Mission régionale d'autorité environnementale
CENTRE - VAL DE LOIRE

**Avis sur le projet du « parc éolien de Chaillac »
à Chaillac (36)**

Autorisation environnementale

N°MRAe 2023-4043

*Plan détaillé des installations et des aménagements nécessaires au projet
(Source : note de présentation non technique, page 9)*

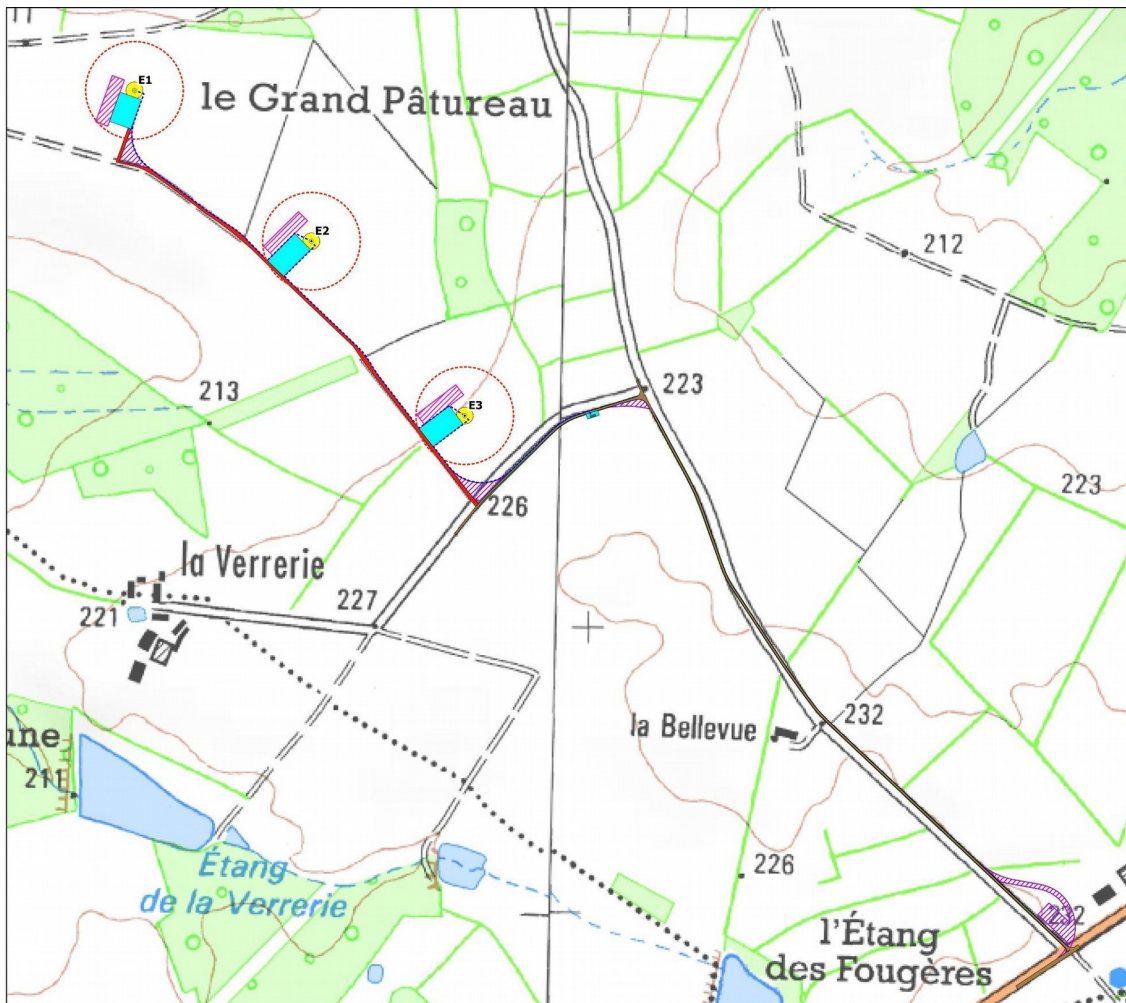
Les habitations les plus proches sont situées :

- à 531 m à l'ouest de l'éolienne E1 pour l'habitation du lieu-dit « La Villefrance de Chaillac » ;
- à 587 m au sud-ouest de l'éolienne E2 et 545 m de l'éolienne E3 pour l'habitation du lieu-dit « La Verrerie ».

En outre, les distances des éoliennes par rapport aux haies, comprises entre 82 m (E1) et 178 m (E2), sont faibles, et en tout état de cause significativement inférieures à la recommandation établie par Eurobats⁷ qui est de 200 m. Ceci est d'autant plus problématique que le gabarit d'éolienne prévu présente une faible garde au sol amenant à un risque accru de surmortalité pour les chiroptères.

L'autorité environnementale recommande de revoir la démarche d'évitement par la proposition de localisation et d'implantation du parc éolien permettant le maintien d'une distance d'au moins 200 m entre les bouts de pales et les haies et lisières boisées.
